## 改善箇所説明図

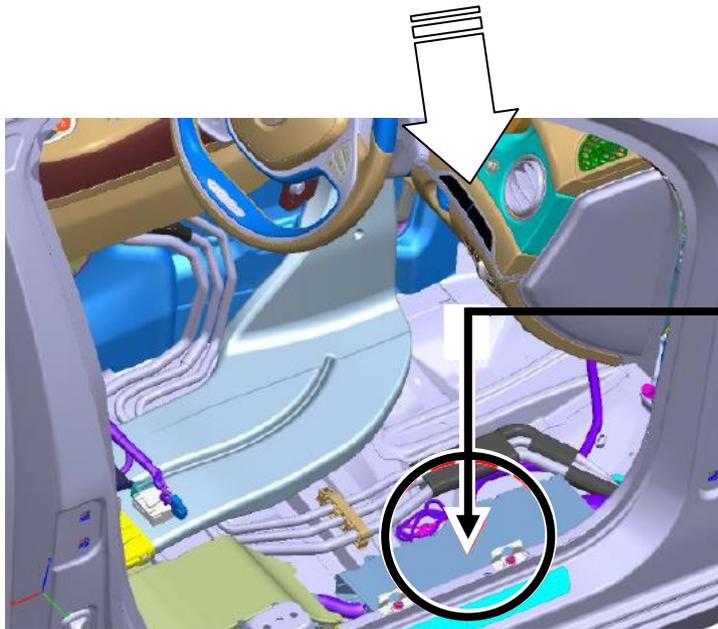
基準不適合箇所

車両配線

カムポジションセンサにおいて、ヒューズボックスから当該センサをつなぐ配線が長いため、電気抵抗が大きくなり、エコスタート時にエコスタート用バッテリーから供給される電源電圧に電圧降下が発生することがある。そのため、当該センサへの電源供給が不安定となり、カムポジションが正しく認識されず、エコスタートができないおそれがある。

全車両、車両配線の長さを修正する。
